Vändra alevikeskuse avaliku ruumi arhitektuurivõistlus

ARHITEKTUURI-
VÕISTLUSE
TUTVUSTUS JA
PARIMAD TÖÖD

12 / 2023

PEAVÄLJAKU LÕIGE JA PLAAN

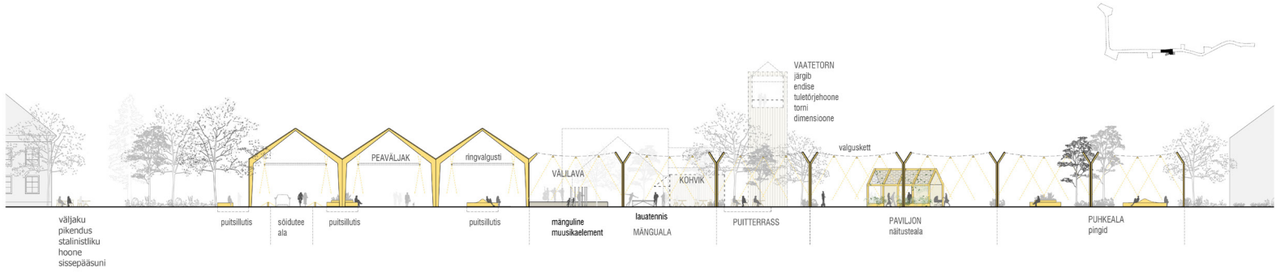
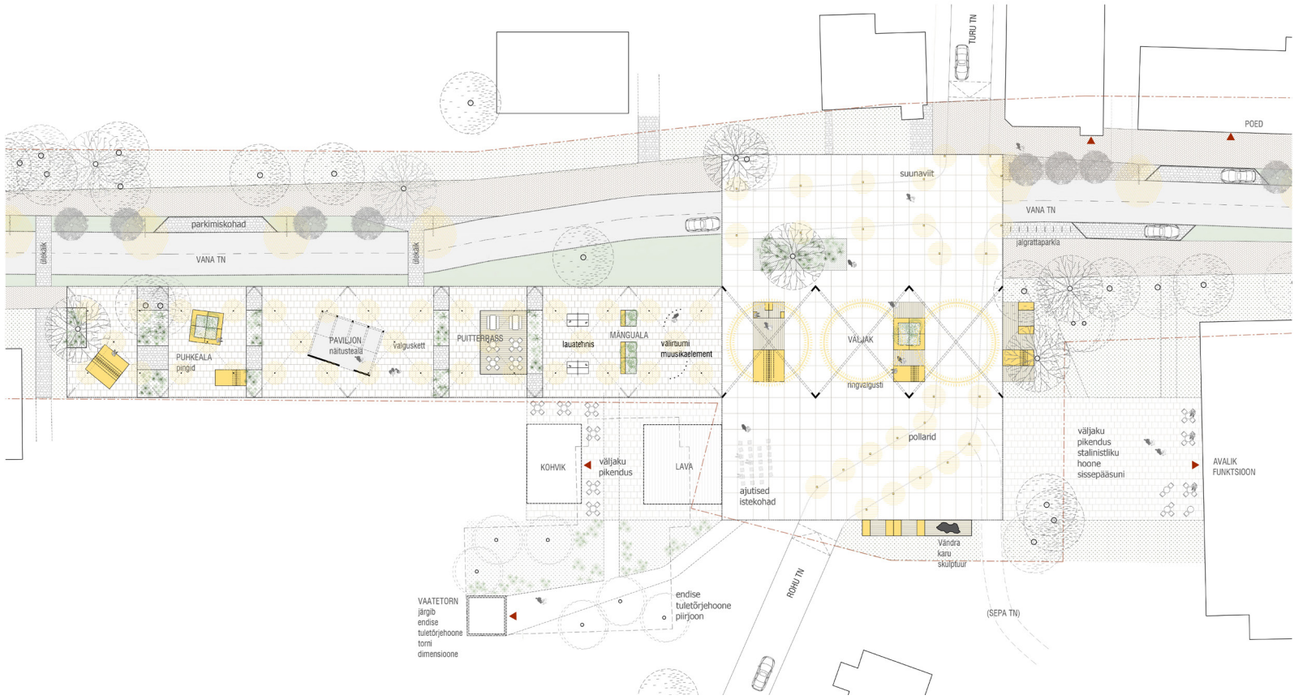
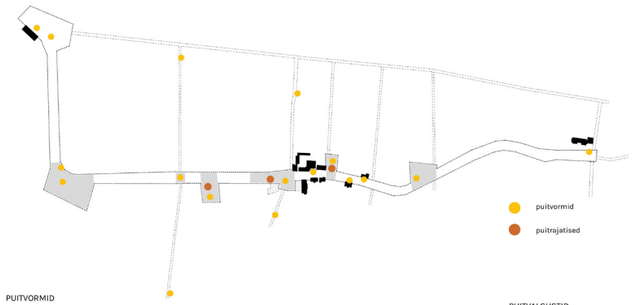
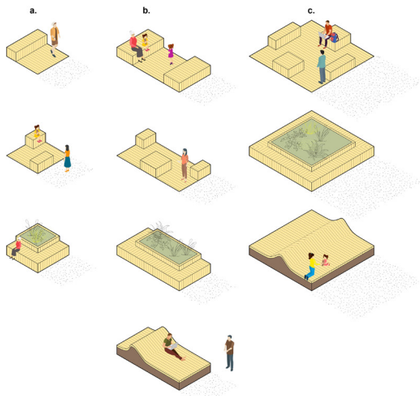
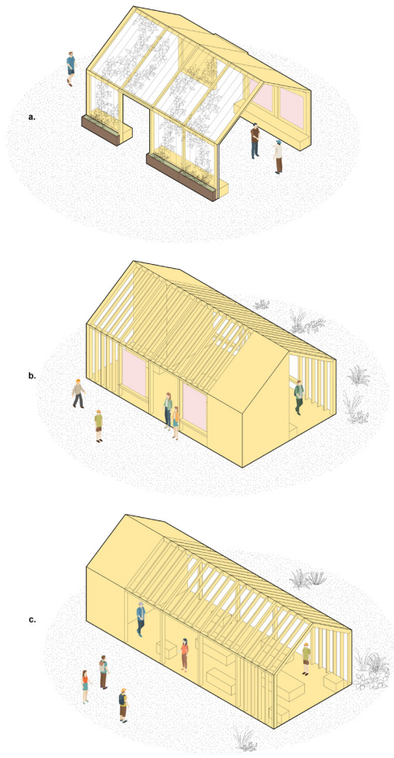
- Žürii hinnangul on töös palju toredaid detaile ning domineerib puidu kasutamine („nagu Vändrast saelaudu“). Ja kuigi visuaalidel näeb kõik väga kena välja, pole sellises mahus puitkonstruktsioonide rajamine vallale jõukohane ning tekitas žüriis vastakaid arvamusi. Termopuit on liiga kallis ning liimpuit läheb meie kliimas kiiresti koledaks.
- Vee ja Kooli tänavate ristumisel Vana tänavaga loodav jagatud ruum ei tundu väga turvaline lahendus (istumiskohad vahetult sõidutee ääres), kuid sõidukiiruse piirangutega saab ohutuse tagada.
- Töös puudub kese. Liiga palju väljakuid killustab tänavaruumi liigselt. Peaväljak on liiga laialivalguv. Siin on palju tegevusi ja palju puitu, kuid ruumi toimimise seisukohalt peaks lahendus olema kompaktsem.
- Tuletõrjemaja eemaldamine on kaheldav otsus just omandi seisukohalt. Lastepargi sekkumine ei võimalda paljusid puid alles jätta.
